Udtalelse om udkast til § 8 tilladelse på Hvissingevej 100, 2600 Glostrup

Tilladelse efter jordforureningsloven til etablering af to store tanke - HCS - Hvissingevej 100, 2600 Glostrup

Hvissingevej 100 – to store tanke med fundament - HCS

Placering af boringer inden for projektområdet

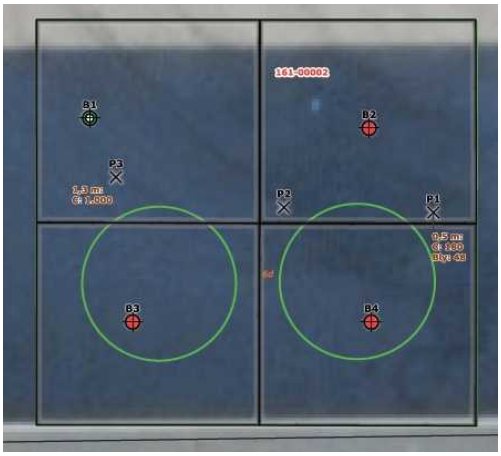
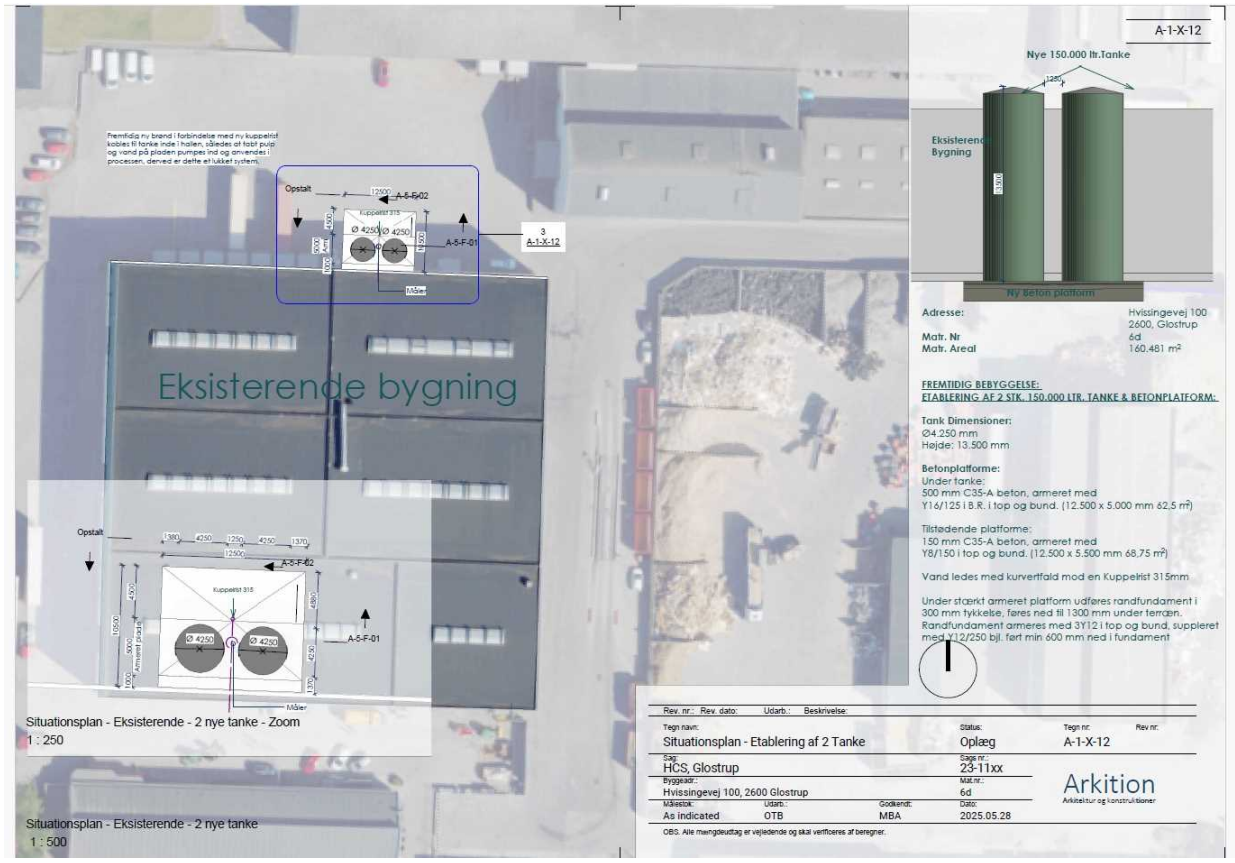
De udførte undersøgelser inden for projektområdet i 2025 viser, at der er kraftig forurening med oliestoffer og tungmetaller, også væsentligt over afskærings-kriteriet. Forureningen er ikke afgrænset med de gennemførte undersøgelser.

Det er yderst beklageligt, at der ikke har kunnet udtages vandprøve. Vores vurdering er dog, at den konstaterede forurening udgør en risiko over for grundvandet, og derfor skal den risikogivende del af forureningen fjernes, før der etableres fundament og tanke, idet konstruktionen ellers vil være væsentligt fordyrende for en senere offentlig indsats.

Hvor meget forurening, der skal bortgravet – ud over de planlagte 1,7 mut – afhænger af indholdet af mobile oliestoffer, der kan udgøre en risiko for grundvandet. Derfor skal der foretages yderligere undersøgelser af den jord, der planlægges efterladt under fundamentspladen, og på denne baggrund gennemføres en risikovurdering overfor grundvand.

7. Arealet under kommende betonplade/fundament skal bortgraves indtil der ikke efterlades forurening, som udgør en risiko for grundvandet. Dette skal dokumenteres med risikovurdering baseret på dokumentationsprøver (se vilkår 9).

9. Bortgravning af forurening (jf. vilkår 7) skal dokumenteres med jordprøver i udgravningens bund og sider. Som minimum skal udtages 1 prøve i bunden og 1 prøve i hver af kanterne i udgravningen (dvs. mindst 5 prøver), men ellers i net på 7x7 m bund og 2x7m kant.
